【対策検討メンバー】

- ・教育委員会、小学校
- ・湖東土木事務所道路計画課
- ・彦根市道路河川課、交通対策課
- ・彦根警察署

通学路要対策箇所図(城東小学校)

通学路要対策箇所図(稲枝西小学校)

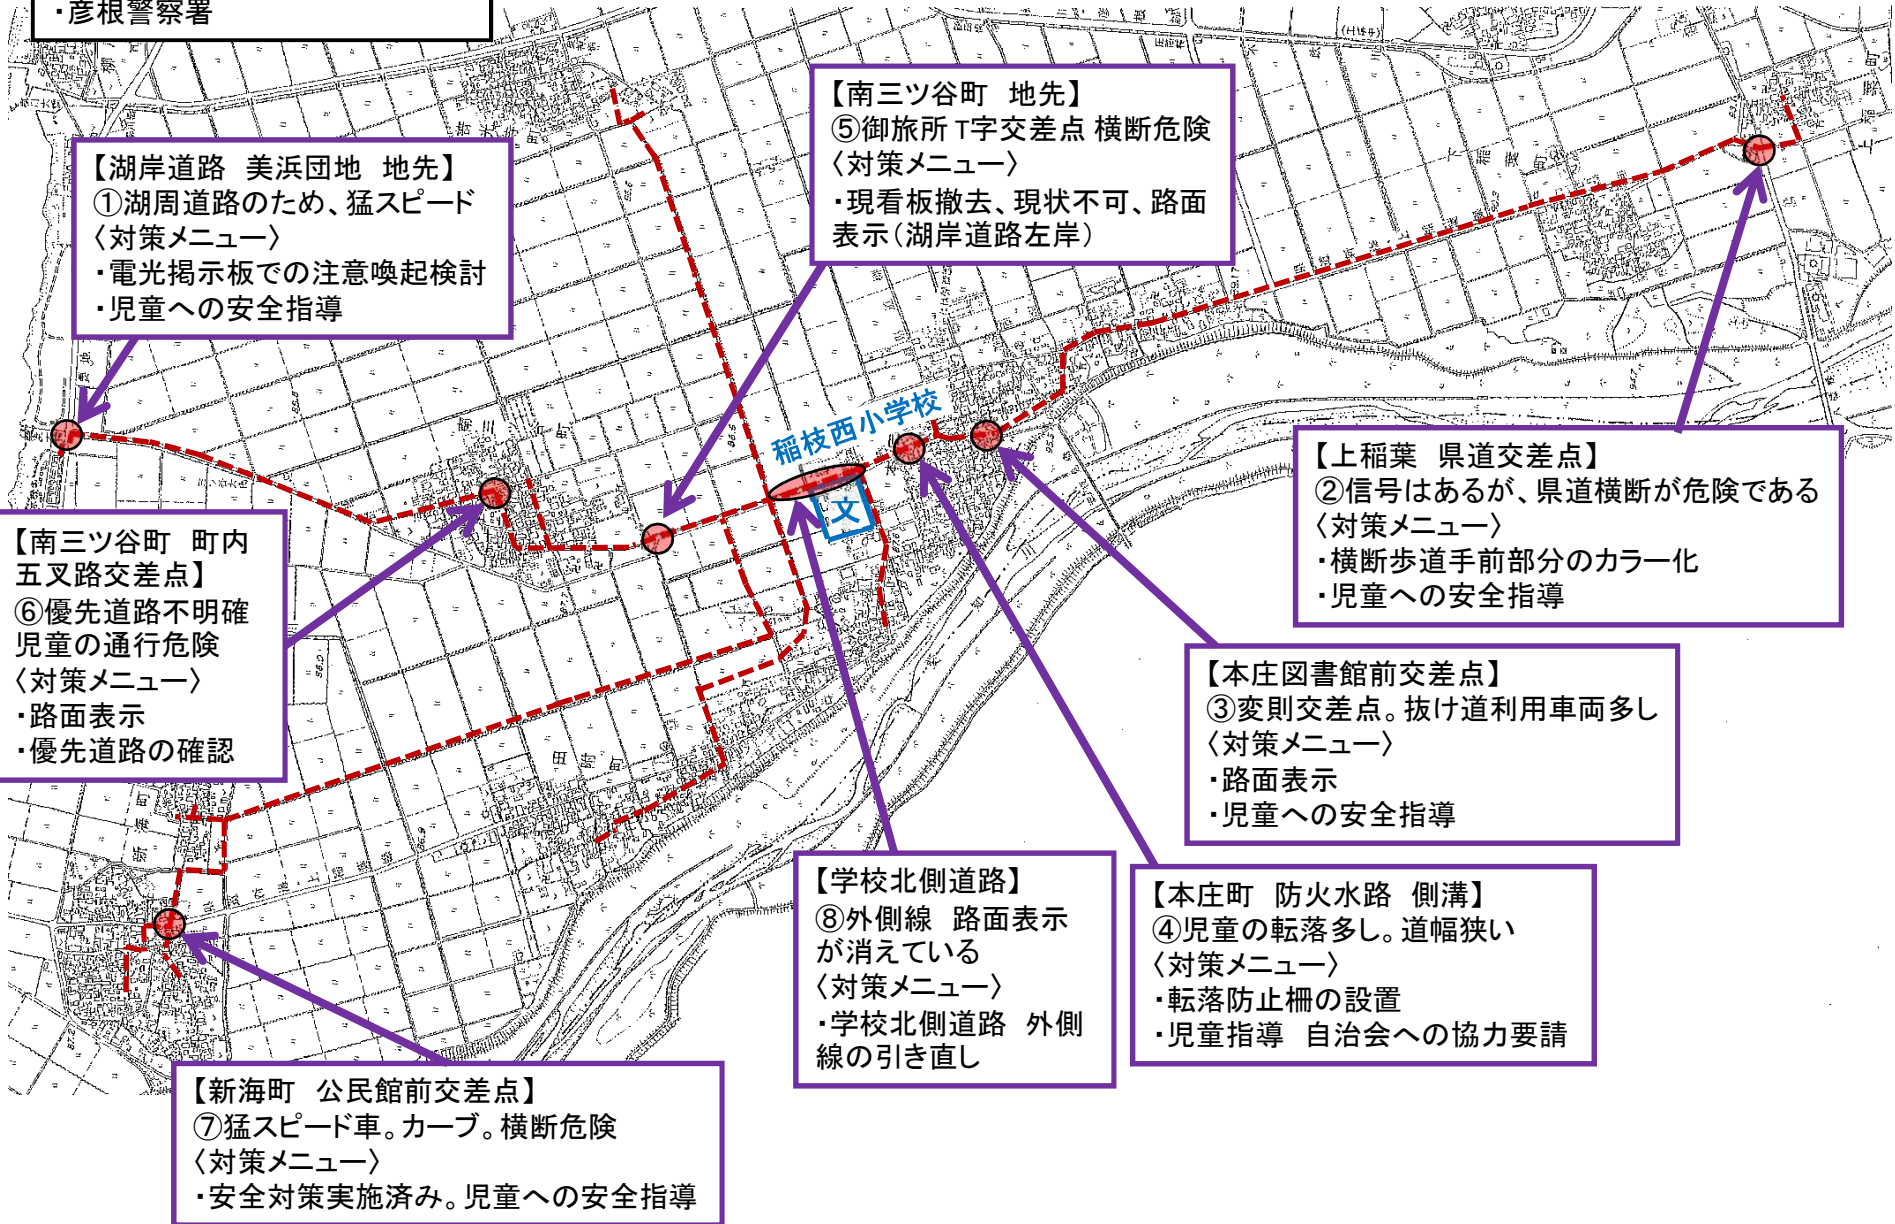
【湖岸道路 美浜団地 地先】
 ①湖周道路のため、猛スピード
 〈対策メニュー〉
 ・電光掲示板での注意喚起検討
 ・児童への安全指導

【南三ツ谷町 地先】
 ⑤御旅所 T字交差点 横断危険
 〈対策メニュー〉
 ・現看板撤去、現状不可、路面表示(湖岸道路左岸)

【上稲葉 県道交差点】
 ②信号はあるが、県道横断が危険である
 〈対策メニュー〉
 ・横断歩道手前部分のカラー化
 ・児童への安全指導

【南三ツ谷町 町内 五叉路交差点】
 ⑥優先道路不明確 児童の通行危険
 〈対策メニュー〉
 ・路面表示
 ・優先道路の確認

【本庄図書館前交差点】
 ③変則交差点。抜け道利用車両多し
 〈対策メニュー〉
 ・路面表示
 ・児童への安全指導

【学校北側道路】
 ⑧外側線 路面表示が消えている
 〈対策メニュー〉
 ・学校北側道路 外側線の引き直し

【本庄町 防火水路 側溝】
 ④児童の転落多し。道幅狭い
 〈対策メニュー〉
 ・転落防止柵の設置
 ・児童指導 自治会への協力要請

【新海町 公民館前交差点】
 ⑦猛スピード車。カーブ。横断危険
 〈対策メニュー〉
 ・安全対策実施済み。児童への安全指導
